RESPUESTA A PRIMERA INFORMACIÓN ACLARATORIA

NOTA DEIA-DEEIA-AC-0014-0902-2021

PROYECTO: JARDINES DE SAN PEDRO

PROMOTOR: JARDINES DE SAN PEDRO, S.A.

D. Planta General Sanitario

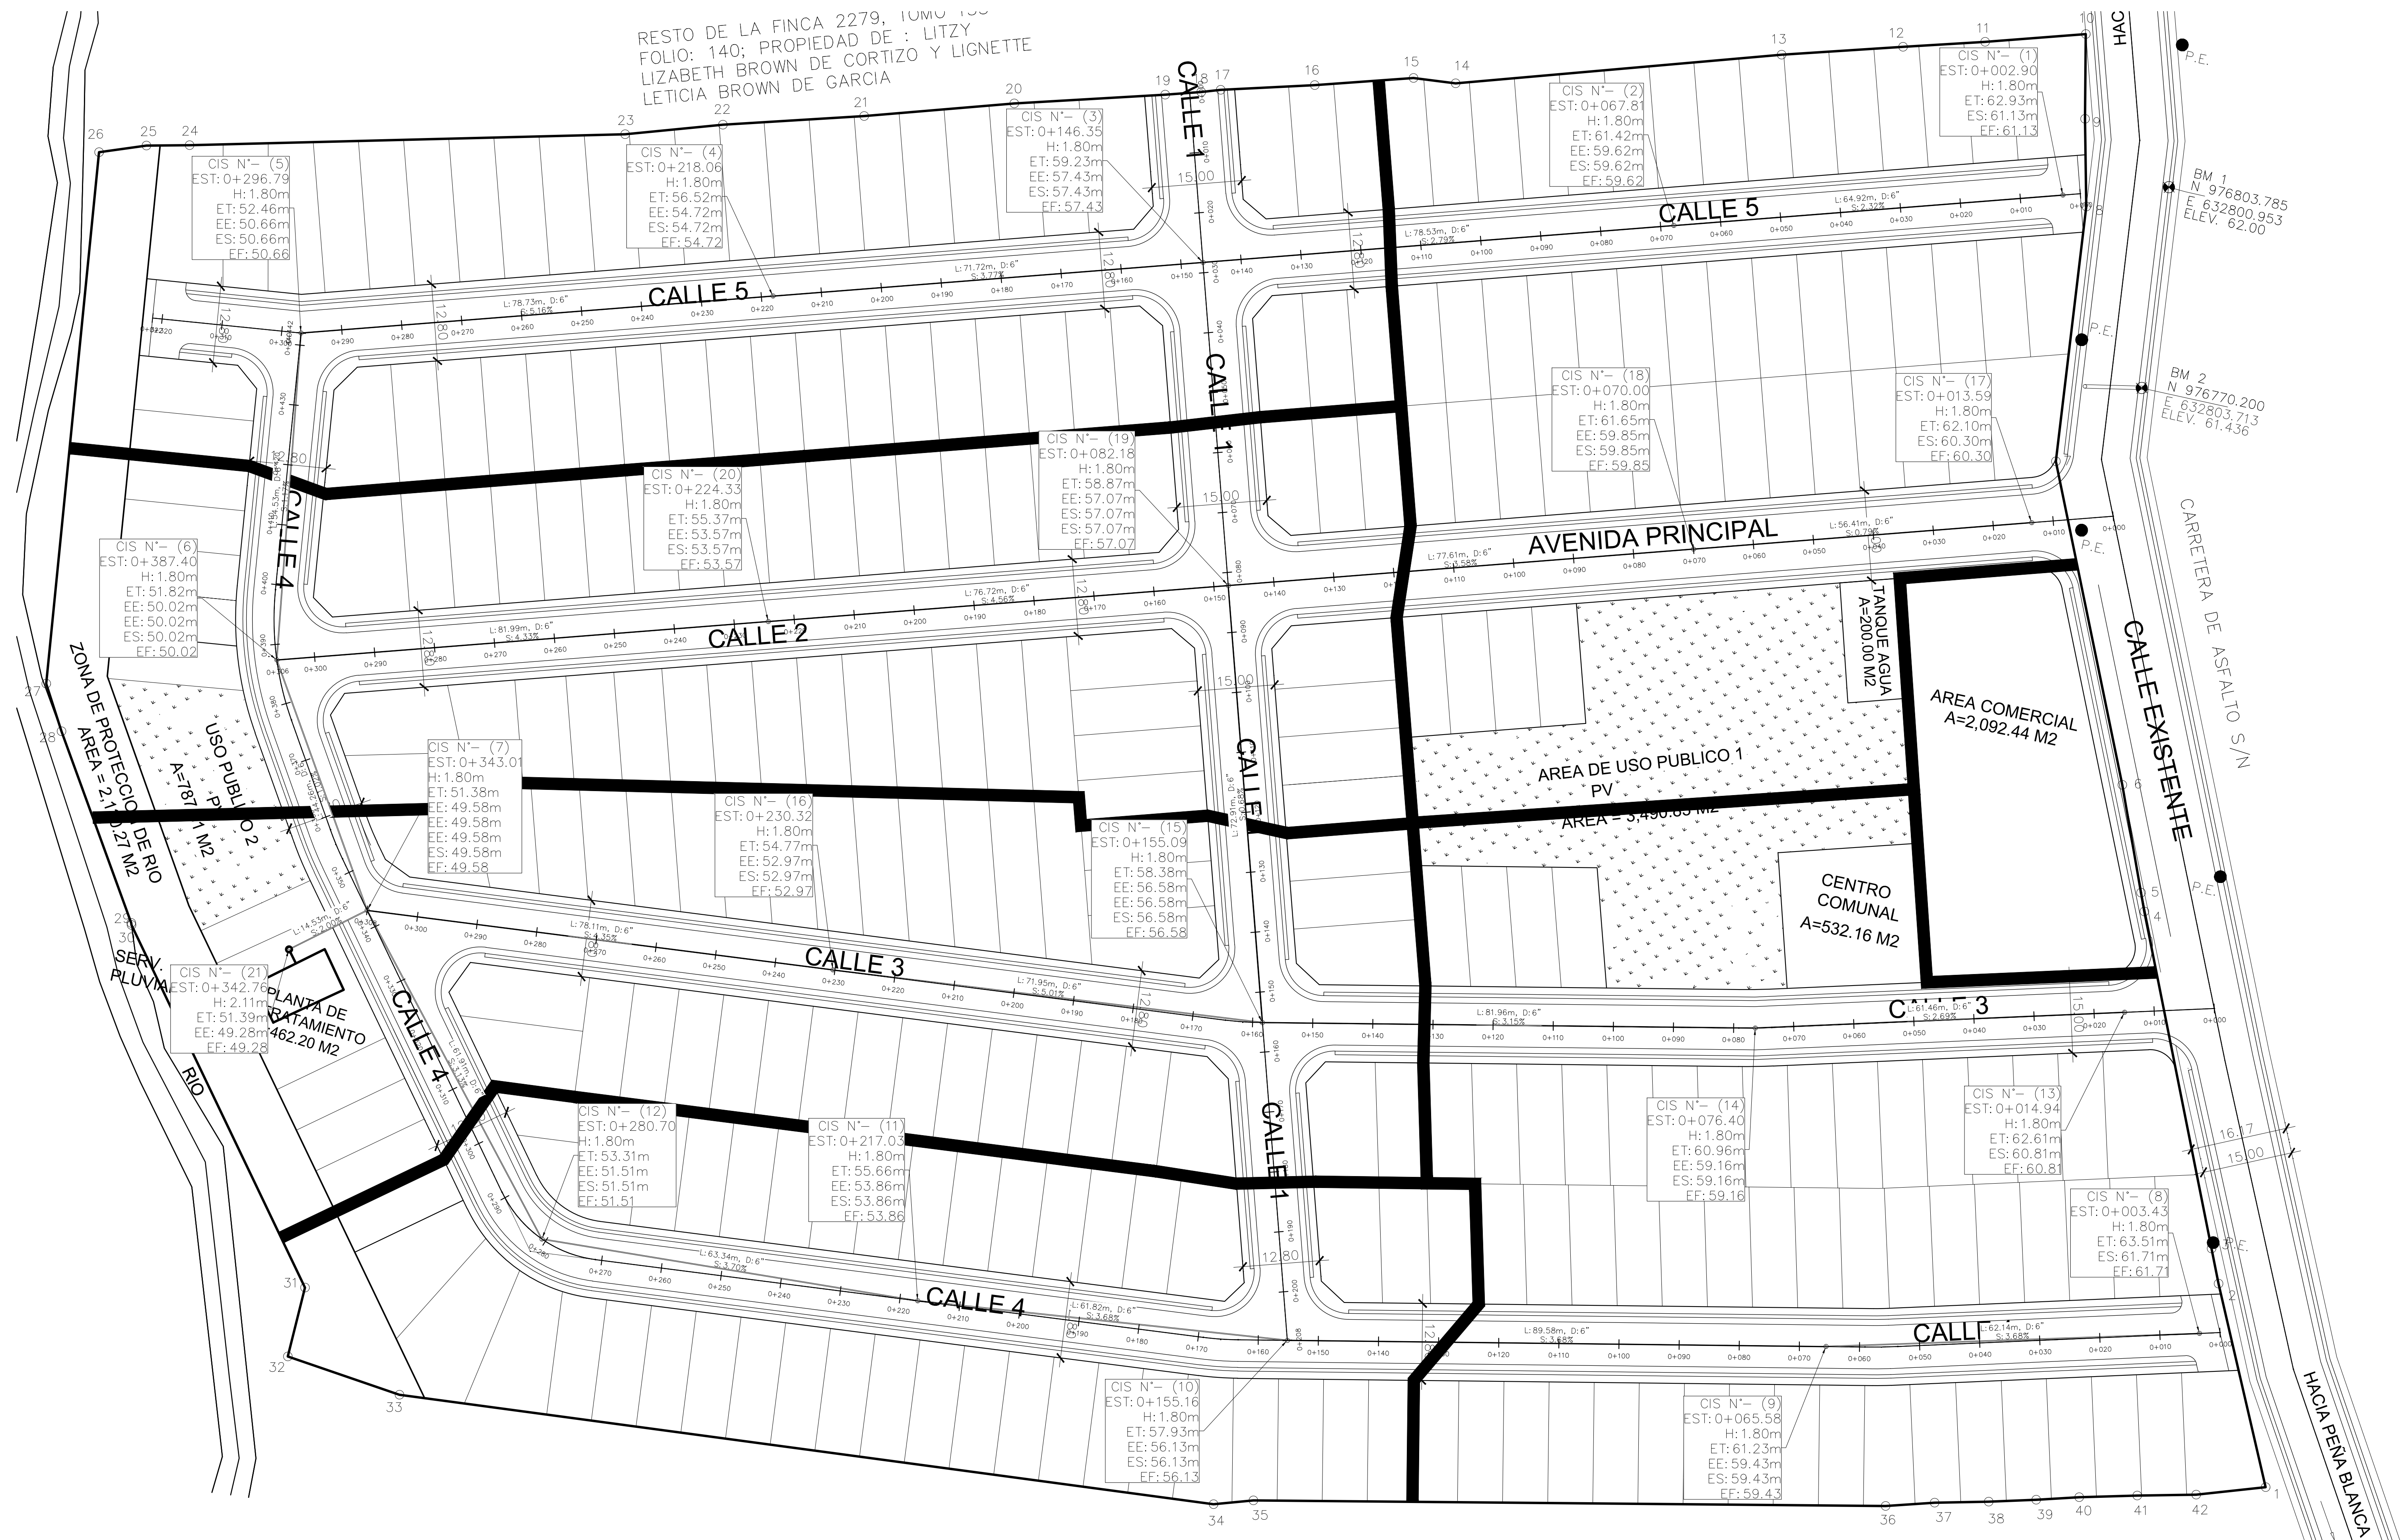
b. *Justificar el alcance del relleno en la planicie de inundación.*

Respuesta: La planta de movimiento de tierras muestra rellenos que estará fuera de zona de protección y crecida de río, así como sobre la cota de Nivel Máximo de Terracería (NMT). Puede observarse en los sistemas de tuberías que las cajas de sistemas pluvial, sanitario están sobre cota NMT.

G. Punto de descarga de efluente de PTAR

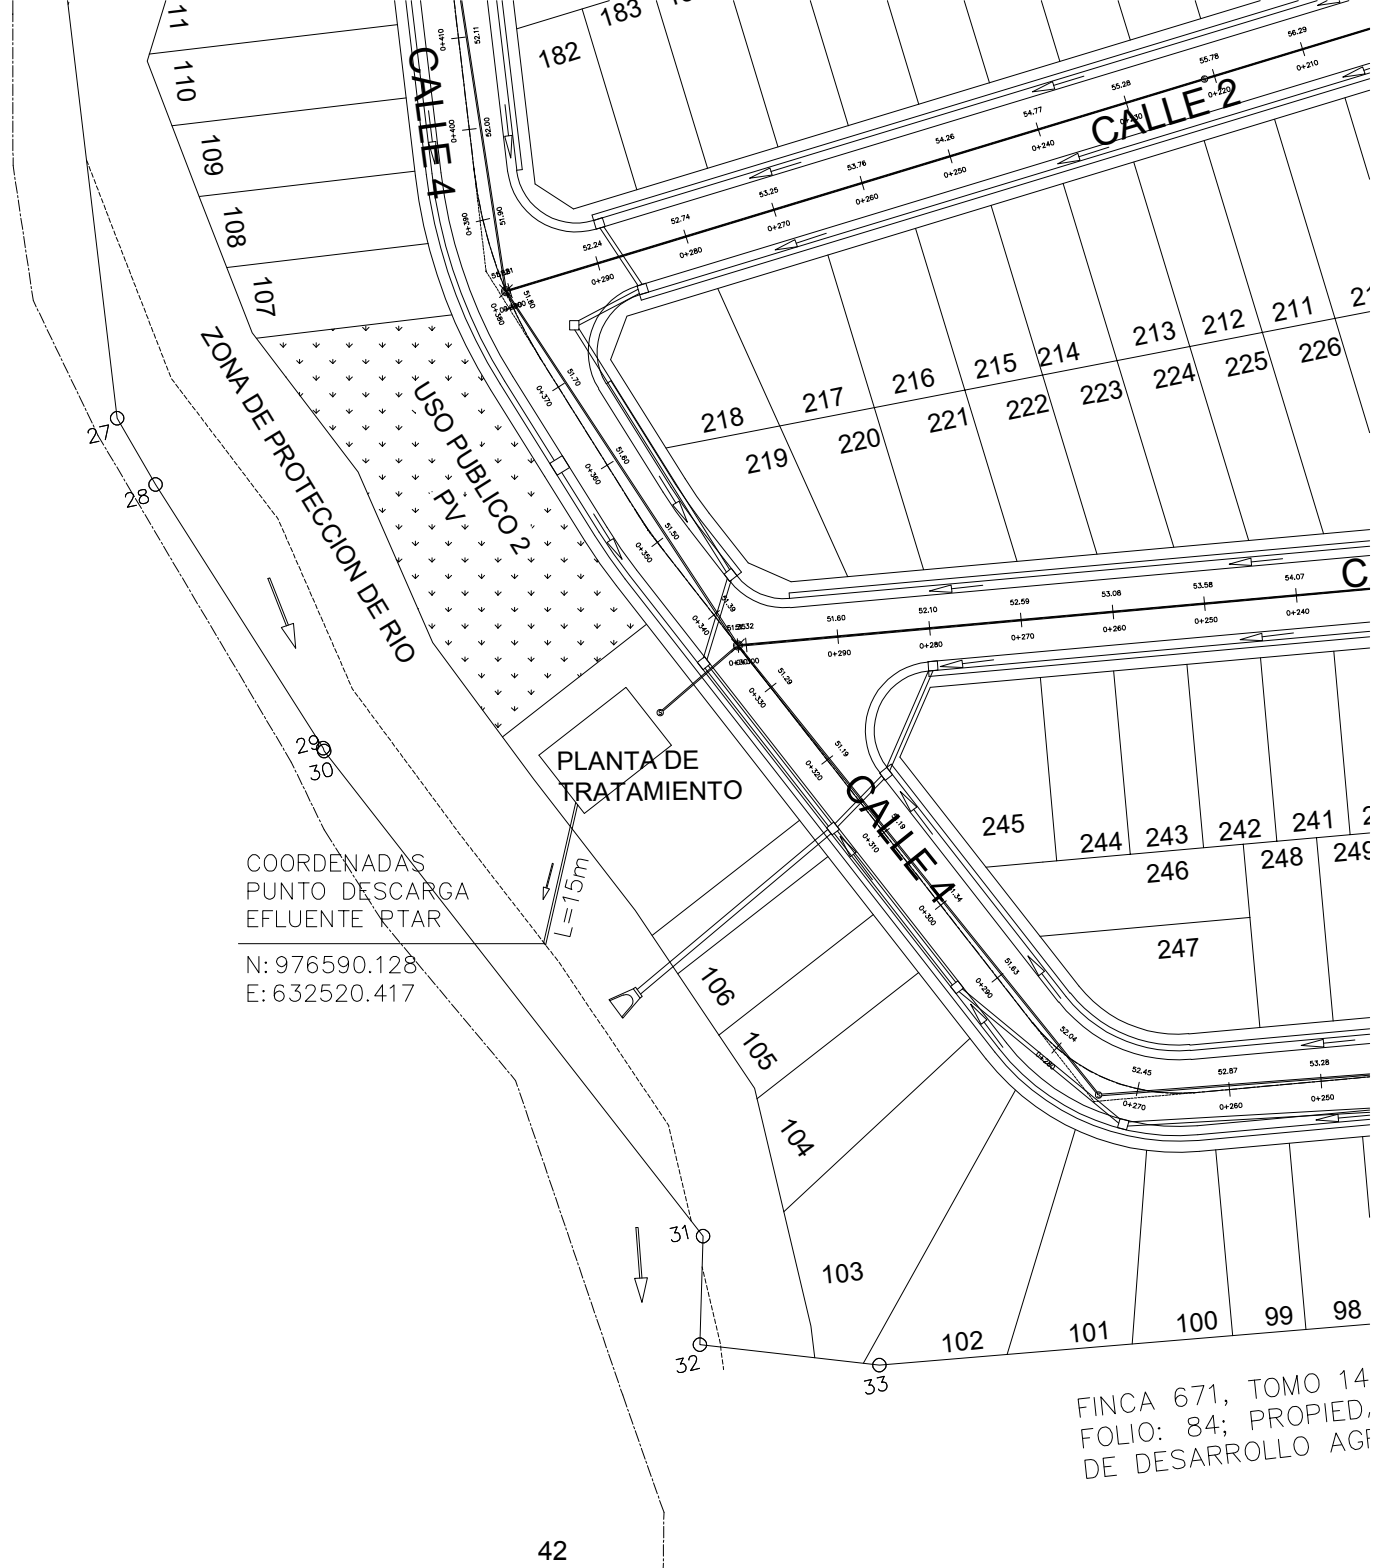
- a. *Coordenadas UTM con su respectivo DATUM de la ubicación de la PTAR y el punto de descarga.*

- b. *Longitud y coordenadas UTM con su respectivo DATUM del alineamiento de la infraestructura necesaria para transportar las aguas residuales desde el área de la PTAR al punto de descarga. En caso de que se ubiquen fuera del área propuesta para el proyecto, deberá presentar Registro(s) Público(S) de otras fincas, autorizaciones y copia de la cédula del dueño, ambos documentos debidamente notariados. En caso de que el dueño sea persona jurídica, deberá presentar Registro Público de la Sociedad.*

Respuesta: La Planta de Tratamiento (PTAR) se encuentra ubicada en parte baja del terreno, y hacia el eje central del proyecto al lado de Parque Vecinal. Se realizó la consulta a la empresa promotora del proyecto, los cuales nos indicaron que las coordenadas de ubicación de la PTAR presentadas en el EslA son correctas. Se adjunta en planos de infraestructura (esquemáticos) la ubicación de PTAR y el punto de descarga con coordenadas Norte / Este indicadas en planta.

Respuesta: El alineamiento de la infraestructura necesaria para transportar las aguas residuales al punto de descarga tiene una longitud de 15 metros. El inicio del alineamiento se ubica en la coordenada N 976604.41 E 632523.73. El punto de descarga se ubica en la coordenada N 976590.128 E 632520.417. El alineamiento de la infraestructura para transportar las aguas residuales se encuentra dentro del polígono del proyecto, pasa a través de la zona de protección del cauce.

PROYECTO: JARDINES DE SAN PEDRO
ALINEAMIENTO DE QUEB PERETEQUECITO

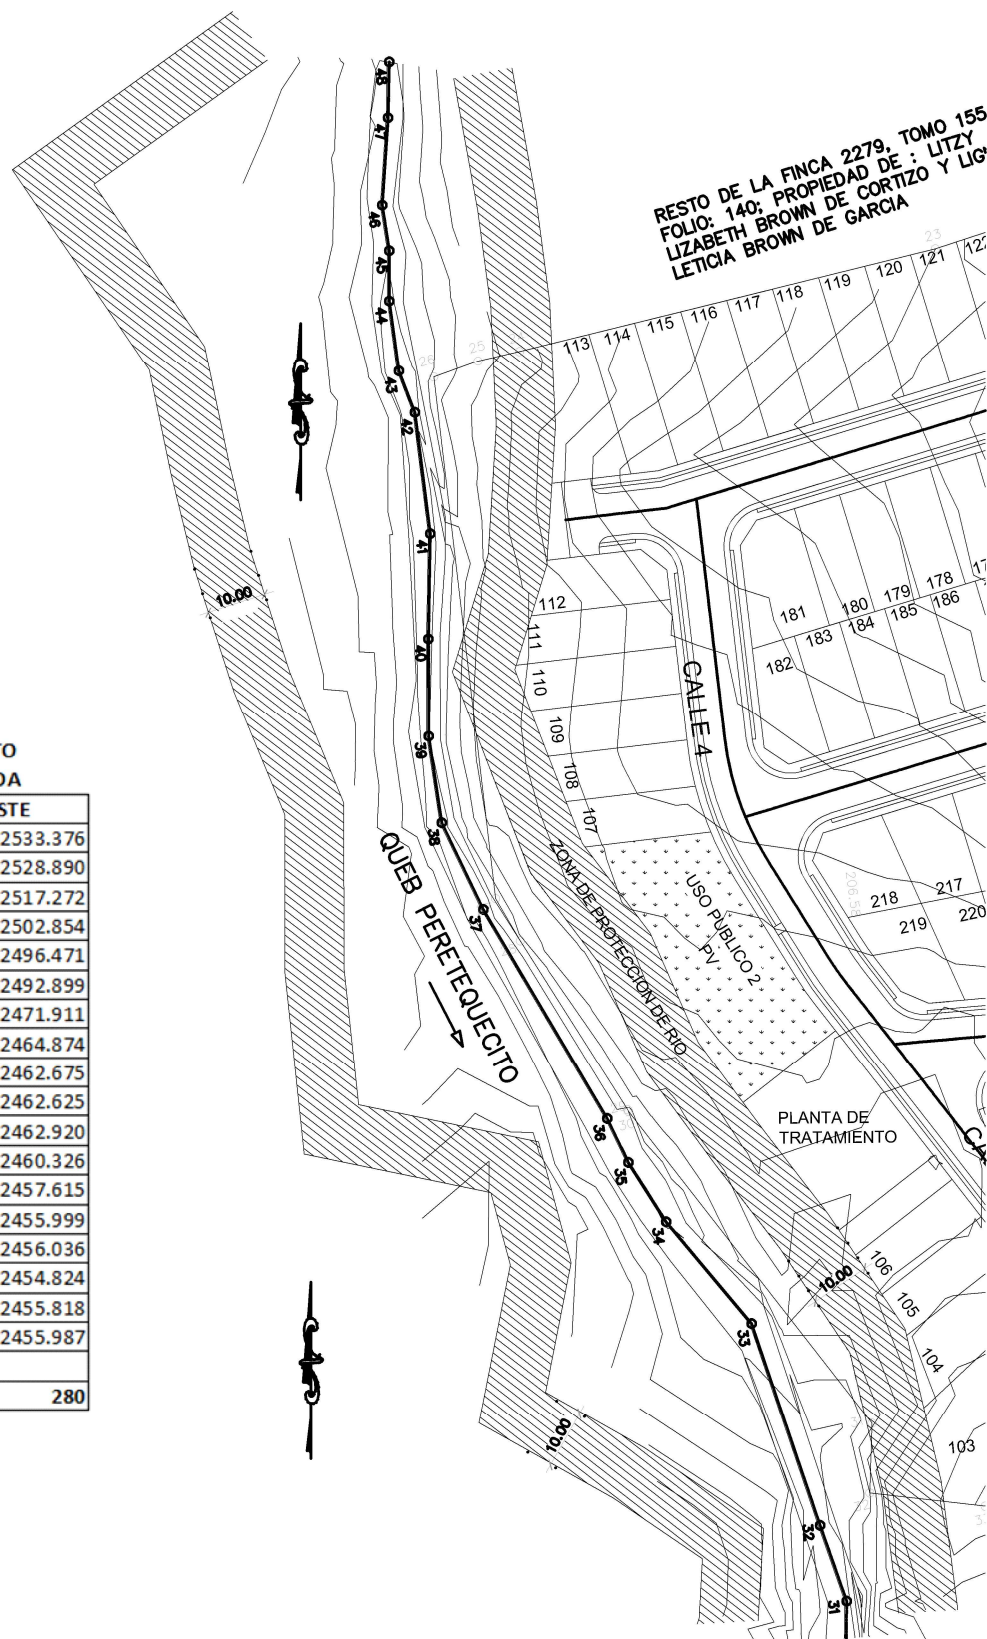
d. *Presentar coordenadas de ubicación con su longitud del cuerpo hídrico.*

Respuesta: La longitud del cuerpo hídrico que limita con el proyecto es de 280 m. Se presenta cuadro de coordenadas del alineamiento de la Quebrada Perequetecito.

I. Zona de protección del cauce

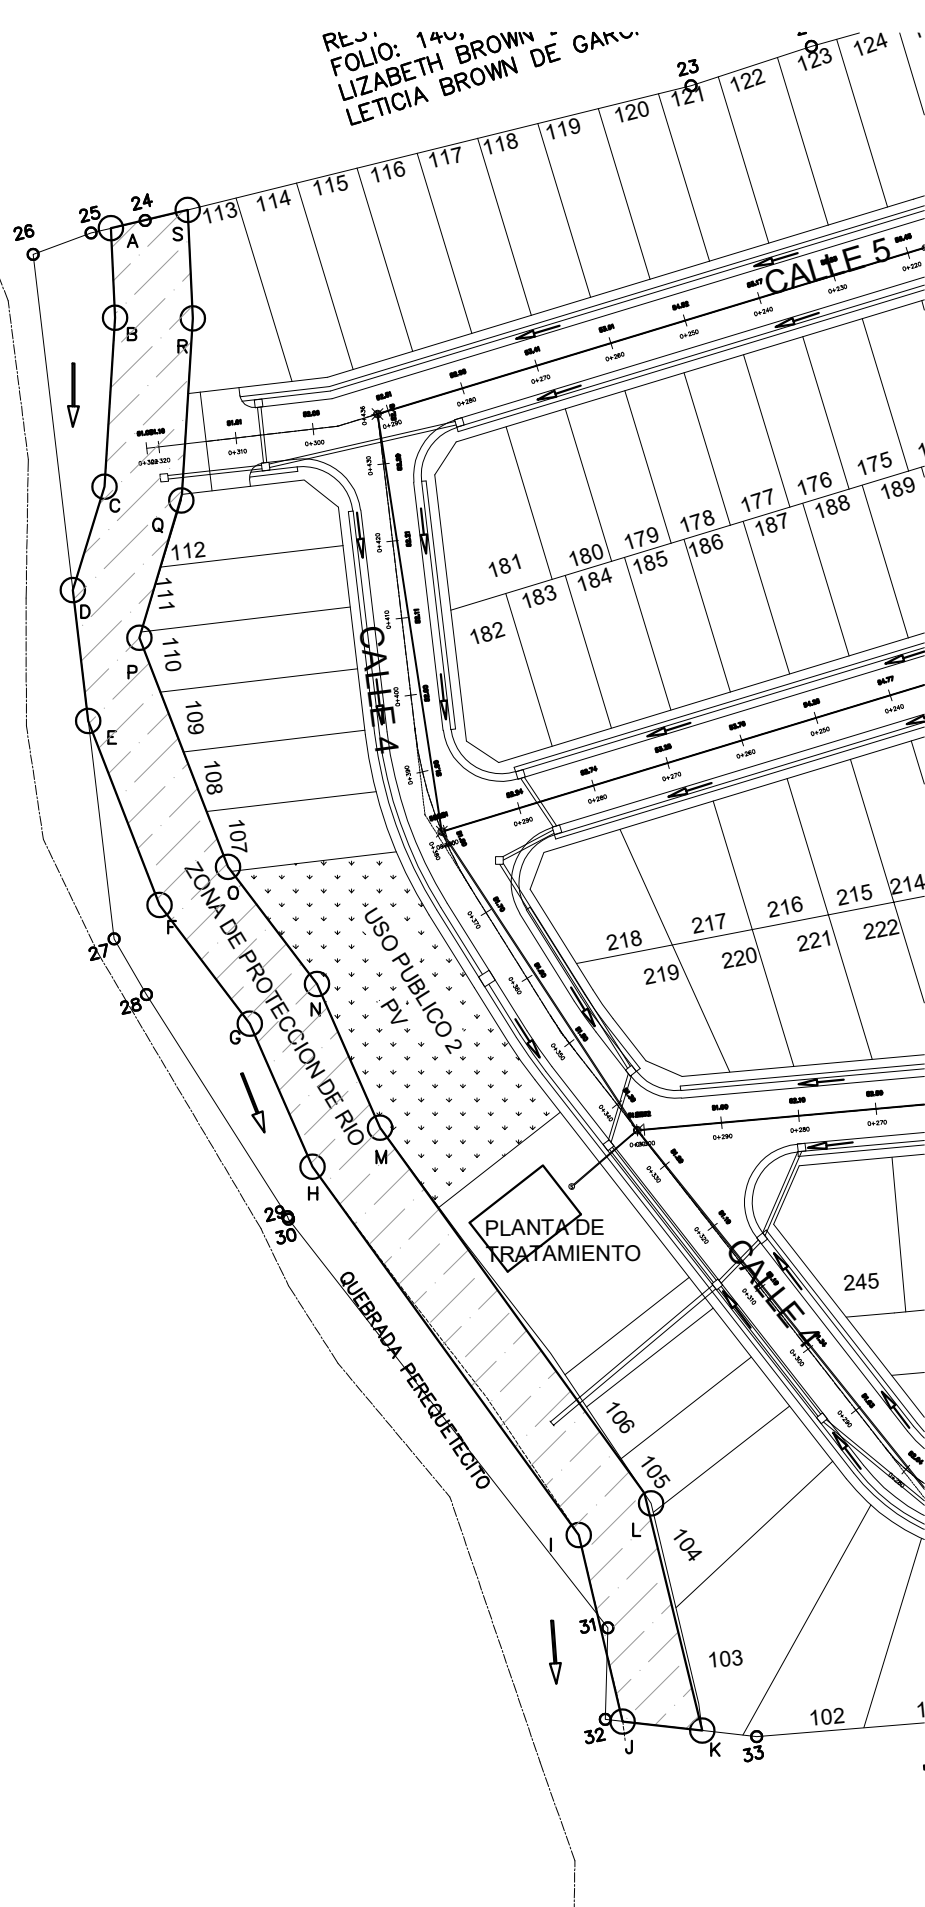
e. Aportar coordenadas donde se establezca el área de protección de la quebrada Perequetecito, en cumplimiento con lo establecido en la Ley 1 de 3 de febrero de 1994 (Ley Forestal).

Respuesta: Se adjunta hoja de planta con coordenadas del área de protección del cauce. Se presenta cuadro de coordenadas de la zona de protección del cauce.

J. Mapa de cobertura vegetal escala 1: 20,000

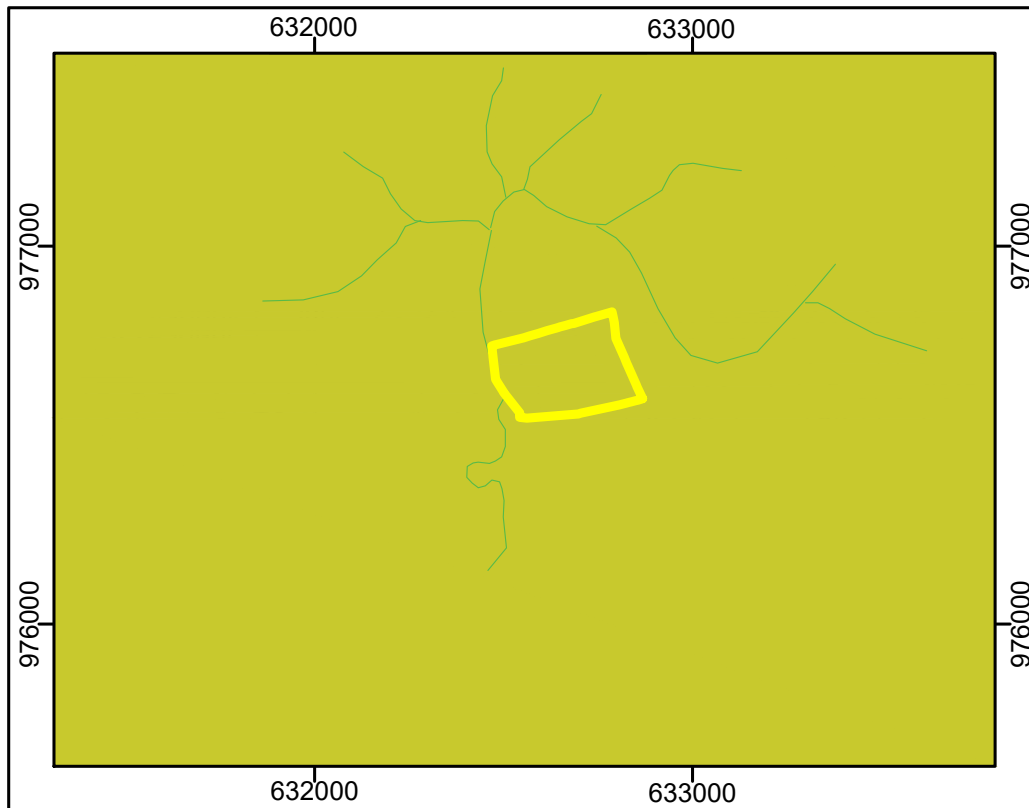
b. Porcentaje de los tipos de vegetación reportadas dentro del polígono del proyecto.

Respuesta: En el mapa de cobertura vegetal, se identifica que el terreno es de potreros potrero enmalezado (95%), con herbáceas de pastos, y las cercas vivas y el bosque de galería que tiene Espavé y unos árboles de caoba representa un (5%) cuya zona de protección forestal se conservará.
